Hoogheemraadschap van
Rijnland

Toelichting op

**Partiële herziening
Peilbesluit
Wassenaarschepolder
Leimuiden**

**Grens peilvakken
OR-4.04.2.2
en
OR-4.04.2.5**

figuur 4: waterhuishouding conform peilbesluit 2012

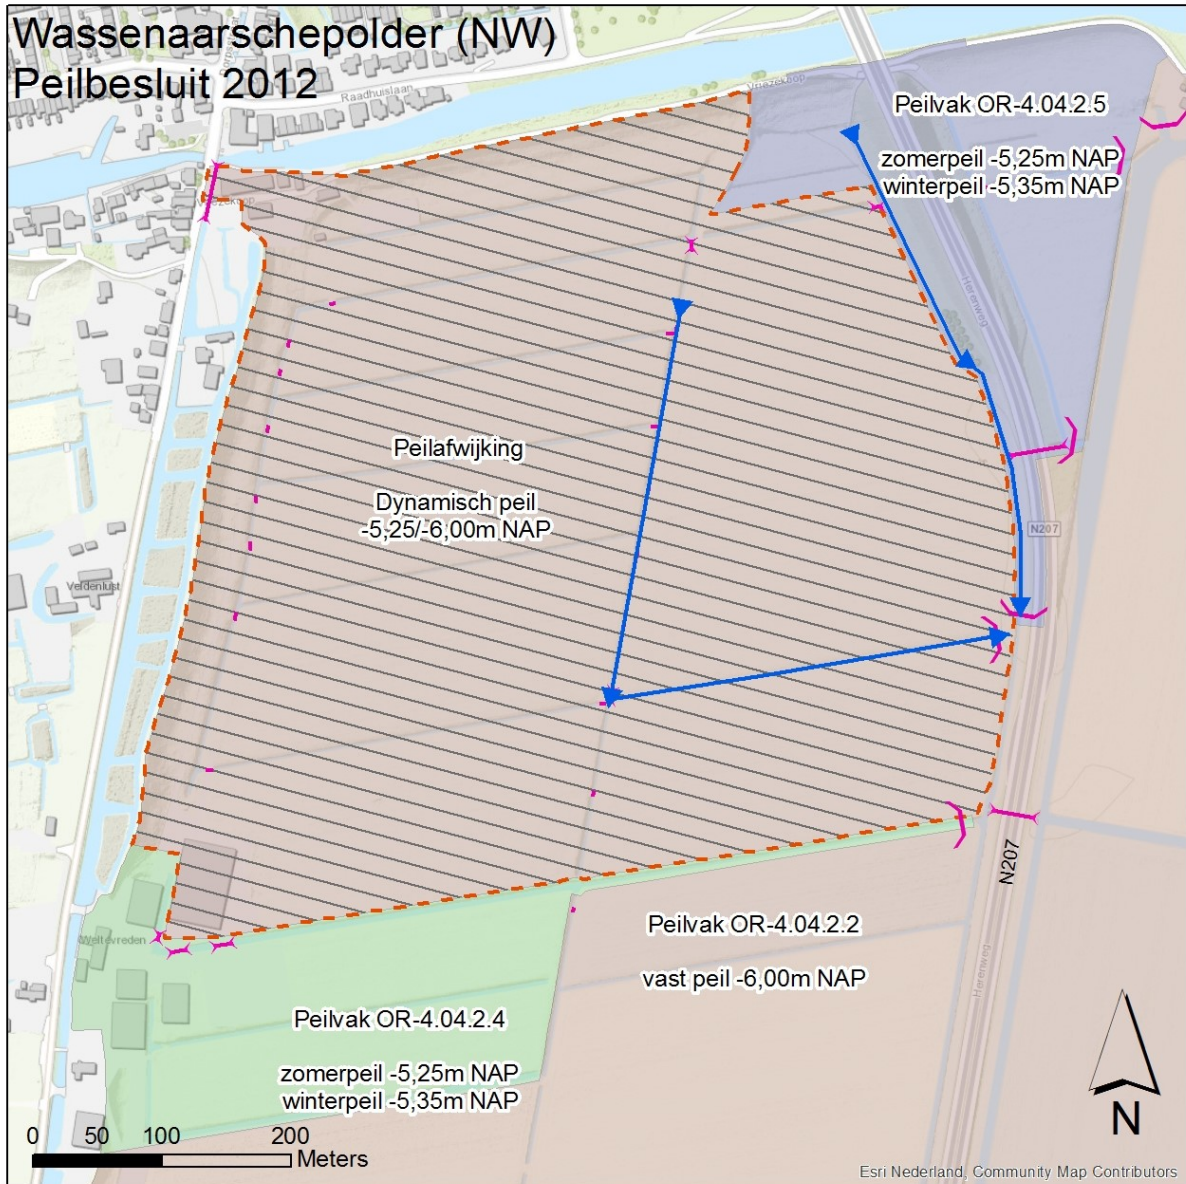
Om dit (alsnog) conform peilbesluit 2012 in te richten moet het waterpeil NAP -6,0 meter worden (figuur 4). In de winter is dat 0,75 meter lager dan de huidige situatie. Om dat te realiseren zal de bodem van de watergang verlaagd moeten worden en als gevolg daarvan zullen de taluds moeten worden aangepast. Ook zal de stuw verplaatst moeten worden van locatie 3 naar locatie 1 (figuur 2).

In figuur 4 is weergegeven hoe de waterhuishouding was voorzien in het peilbesluit. Bij vergelijking van deze figuur en figuur 2 is te zien dat de afvoer van de westelijk gelegen peilafwijking OB05 bedoeld was via dit deel van de watergang. Dit kan onder vrij verval wanneer er, conform peilbesluit, een laag peil (NAP -6,00 meter wordt gevoerd).

Inrichting conform het peilbesluit zorgt voor een drooglegging die groter is dan de richtlijn en kan leiden tot toename van kwel en mogelijk opbarsting van de bodem. Daarnaast zijn er kosten aan de uitvoering verbonden. Geconcludeerd wordt dat instandhouding van de praktijksituatie de voorkeur heeft, mits de waterafvoer van naastgelegen peilafwijking OB05 gewaarborgd blijft.

figuur 5: afgewogen opties waterafvoer peilafwijking OB05

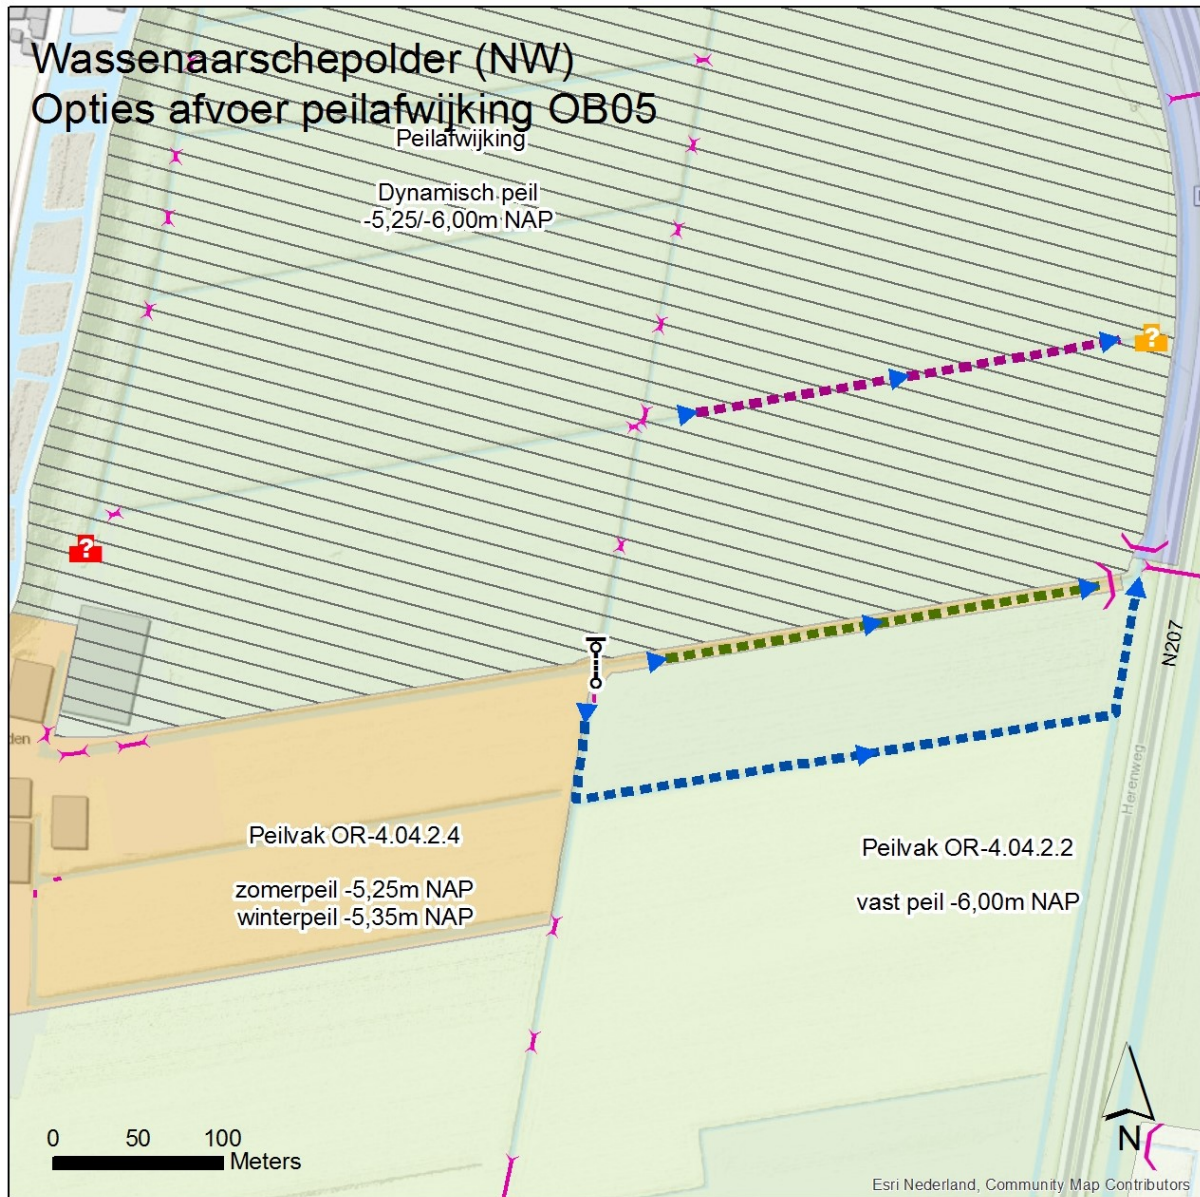
3.2.2 Optie 1 (paars): Verplaatsing pompemaal naar peilvak 5

Het pompemaal kan worden verplaatst naar peilvak 5. Bijvoorbeeld naar de in het peilbesluit beoogde afvoerlocatie. Waar afvoer onder vrij verval via een stuw was beoogd kan in plaats daarvan het water opgemalen naar peilvak 5. Dan dient tevens de aanvoerende watergang te worden verbreed.

3.2.3 Optie 2 (groen): Watergang peilvak 4 toevoegen aan peilvak 2

In dit geval wordt de stuw waarmee peilvak 4 afwatert op peilvak 2 westwaarts verplaatst, zodat de centrale watergang in peilafwijking OB05 hierop kan worden aangesloten en (via een stuw) onder vrij verval kan afwateren op peilvak 2. Dit houdt in dat het betreffende deel van de watergang moet worden verdiept en verbreed. Dat geeft een verhoogd risico op opbarsting en de drooglegging van de naastliggende percelen wordt 1,40 meter wat ongewenst groot is.

3.2.4 Optie 3 (blauw): Kruising peilvak 4 met een sifon

In het verleden bestond er een waterverbinding onder peilvak OR-4.04.2.4 door. Deze is in onbruik geraakt en functioneert niet meer. Deze verbinding kan weer worden teruggebracht. In dat geval kan de peilafwijking onder vrij verval afwateren op het grote peilvak OR-4.04.2.2. Het benodigde peil voor de functie akkerbouw dan wel grasland in de peilafwijking kan dan via een stuw worden geregeld.

Voor opties 1 en 2 is verbreding van watergangen en daardoor schadeloosstelling nodig, met als gevolg kosten en agrarisch areaalverlies. In optie 1 gaat het om 354 m² en bij optie 2 om 830 m².

Voor opties 1 en 2 is grondverzet nodig. Voor optie 1 heeft de aanvoerwatergang naar de pomp onvoldoende capaciteit en zal moeten worden verbreed. Voor optie 2 zal de bodem van de watergang over een lengte van ca. 315m met 0,65m moeten worden verlaagd. Tevens zullen de taluds hierop moeten worden aangepast. Voor beide opties geldt min of meer de zelfde argumentatie als in paragraaf 3.1.4. Voor optie 1 betreft het 224 m³ grond, voor optie 2 is dit 1630 m³ grond

Optie 1 wordt geraamd op € 155.000,- (aansluiting pomp, grondverzet en grondverwerving)

Optie 2 wordt geraamd op € 100.000,- (verplaatsen stuw, grondverzet en grondverwerving)

Optie 3 wordt geraamd op € 45.000,-. (plaatsen sifon en stuw)

Uit berekeningen volgt dat het effect op het waterpeil in peilvak 2 voor de drie opties bij de maatgevende afvoer praktisch gelijk is. De waterstandkansen in peilvak 2 zijn bij optie 3, de afvoer met een stuw van 1 meter, tot 0,05 meter hoger bij de herhalingskans van 100 jaar. Bij dit peil is nog een marge van minimaal 0,6 meter tot de maaiveldhoogte langs de afvoerende watergang. Het risico voor wateroverlast is derhalve niet aanwezig.

De drie besproken opties leiden niet tot noemenswaardige verschillen in waterstanden en gevoeligheid voor wateroverlast. Voor opties 1 en 2 is grondverzet nodig en zijn mede daardoor de kosten hoger dan bij optie 3.

De voorkeur gaat daarom uit naar optie 3: kruising peilvak 4 met een sifon.

Er wordt voorgesteld om de praktijkgrens tussen peilvakken 2 en 5 te handhaven en het peilbesluit daar op aan te passen.

Om de waterafvoer vanuit peilafwijking OB05 te waarborgen wordt voorgesteld om een stuw en een sifon onder peilvak 4 te plaatsen. Besluitvorming hierover vindt plaats via een projectplan Waterwet.
